放射能濃度確認対象物の範囲について

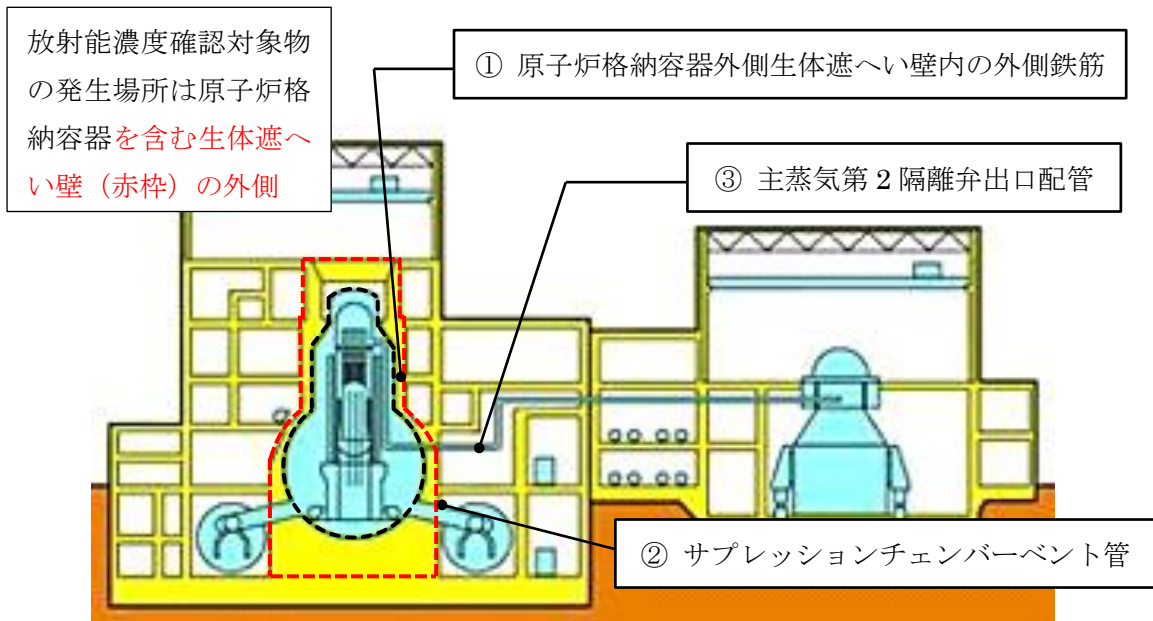
No.	Page	質問・コメント等
22	本文 P6 (汚染の 状況)	直接線による放射化汚染の説明において「放射能濃度確認対象物は全て原子炉格納容器の外側にあるため」と記載されているが、どのような範囲を示しているか図で説明すること。

放射能濃度確認対象物の発生場所は、次の図の赤枠に示す領域（原子炉格納容器を含む外側の生体遮へい壁）の外側である。
